Zadeva: **Predlog izvedbe ukrepov za izboljšanje prometne varnosti na državni cesti R3-660 odsek 1342 Dolenjci–Adlešiči–Žuniči v območju osnovne šole v naselju Adlešiči**

Zadeva: Predlog izvedbe ukrepov za izboljšanje prometne varnosti na državni cesti R3-660 odsek 1342 Dolenjci–Adlešiči–Žuniči v območju osnovne šole v naselju Adlešiči

Slika 1: Obravnavana lokacija

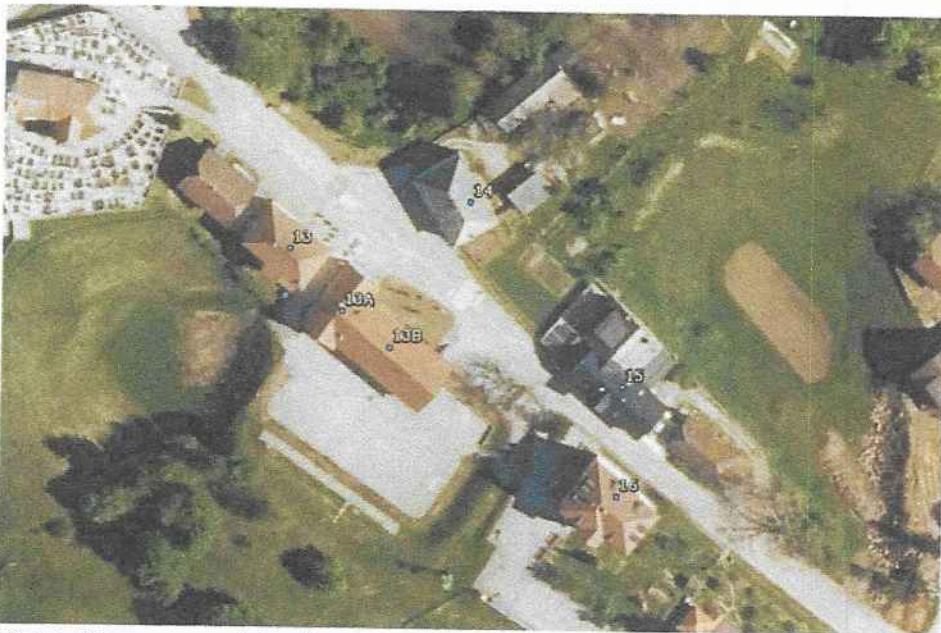
1. V zvezi z obstoječim prehodom za pešce ugotavljamo, da ta ne izpolnjuje pogojev TSC 02.201 – Prehodi za pešce, pogoji za označitev in načini označitve, kjer je med drugim navedeno, da mora biti zagotovljena ustrezna osvetlitev mesta prehoda za pešce in izvedena dodatna označba z bičem nad voziščem na prehodih za pešce v neposredni bližini osnovne šole. Hkrati obstoječi prehod ne izpolnjuje pogojev Pravilnika o univerzalni graditvi in uporabi objektov, kjer je med drugim navedeno, da mora biti prehod za pešce izведен s poglobljenimi robniki.

2. V zvezi s pobudo za omejitev hitrosti na 30 km/h vam sporočamo, da postavitev prometnega znaka za omejitev hitrosti običajno predstavlja ukrep, ki pogosto deluje le ob prisotnosti organa, ki je pristojen za uresničevanje določb ZPrCP, to je policija ali mestno redarstvo, skladno s 13. in 15. členom ZPrCP. Za dosego učinkovitejšega umirjanja prometa vam predlagamo, da preučite možnost dodatne označitve območja šole skladno s Smernicami za postavitev in izvedbo urbane opreme ter arhitekturnega oblikovanja prometnih površin za izboljšanje prometne varnosti otrok – šolarjev, ki jih je v septembru 2019 izdala DRSI in so dostopne na naslednji spletni strani:

3. V zvezi s predlogom izvedbe fizičnih ukrepov za umirjanje prometa vam sporočamo, da se naprave in ukrepi za umirjanje prometa lahko postavijo oziroma izvedejo na cestah, ob katerih potekajo šolske poti in na delih cest v naselju, ki potekajo pred vzgojno-varstvenimi in izobraževalnimi ter drugimi ustanovami s specifično populacijsko strukturo, mimo katerih z rešitvami in ukrepi v skladu s predpisi, ki urejajo projektiranje cest, ni mogoče zagotoviti želene hitrosti vozil, skladno s 25. členom ZCes-2.

4. V zvezi z manjkajočimi prometnimi znaki 1116-2 »otroci na vozišču« vam sporočamo, da smo pooblaščenemu koncesionarju izdali nalog za ureditev prometne signalizacije za izvedbo kratkoročnih ukrepov, s katerim se bosta omenjena prometna znaka postavila. Talne označbe prehoda za pešce in območja šole so bile obnovljene dne 13. 7. 2023 v sklopu rednega vzdrževanja, razen talne označbe avtobusnih postajališč, ki niso zavedene v evidencah prometne signalizacije DRSI.

Glede na to, da je za ureditev prehodov za pešce in cestne razsvetljave znotraj naselja pristojna občina, skladno z 58. in 72. členom Zakona o cestah (ZCes-2), vas pozivamo, da pristopite k ureditvi obstoječega prehoda za pešce.

vzdrževanje cest (zimska služba), skladno s Tehničnimi specifikacijami za javne ceste: TSC 03.800:2009 - Naprave in ukrepi za umirjanje prometa. Predlagamo vam, da pristopite k preučitvi upravičenosti izvedbe predlaganih ureditev.

Sporočamo vam, da je treba za ureditev prehoda za pešce, označb območja šole ali ukrepov za umirjanje prometa na osnovi projektne dokumentacije pridobiti soglasje s strani Direkcije RS za infrastrukturo (Sektor za upravljanje cest, Izpostava Novo mesto, Ljubljanska cesta 36, 8000 Novo mesto).
